NFK-PD-2006004

令和2年6月16日  
原子燃料工業株式会社 熊取事業所

### 第3次設工認申請の補正における第1加工棟の改造の追加について

図2：第1加工棟 中2階平面図

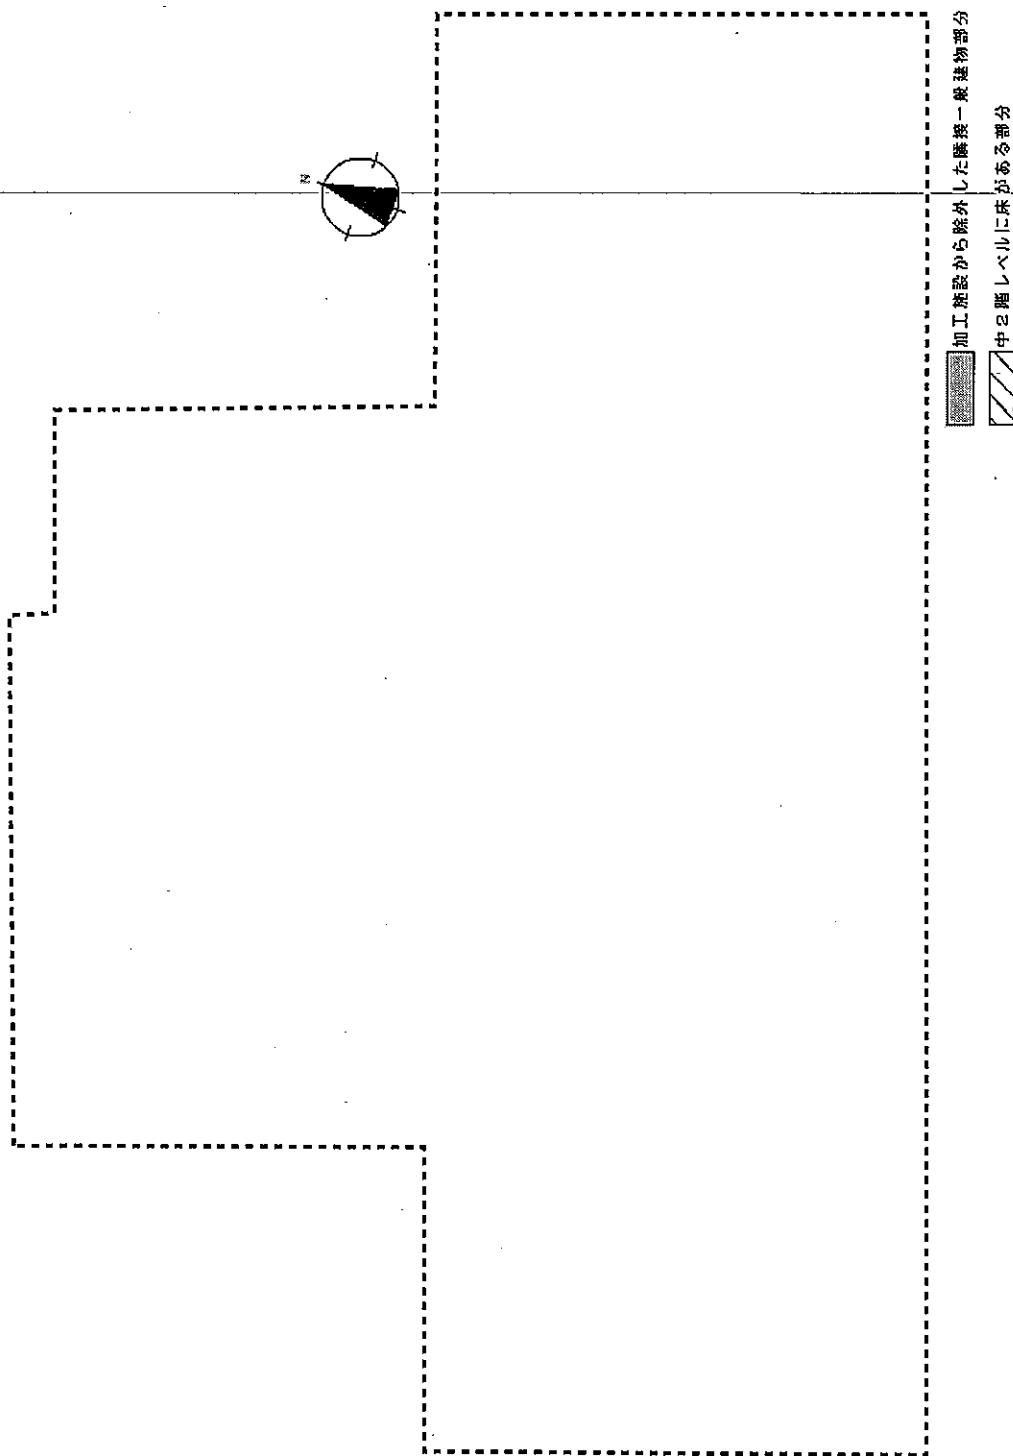
一方、基本設計は満足するものの、経年変化の状態、施設の維持・保全、工事の施工上の理由から、改造を行うことが望ましいと考えられる箇所が4箇所見つかった。上記の計5箇所の改造の内容を表1に、位置及び写真を図1及び図2に示す。
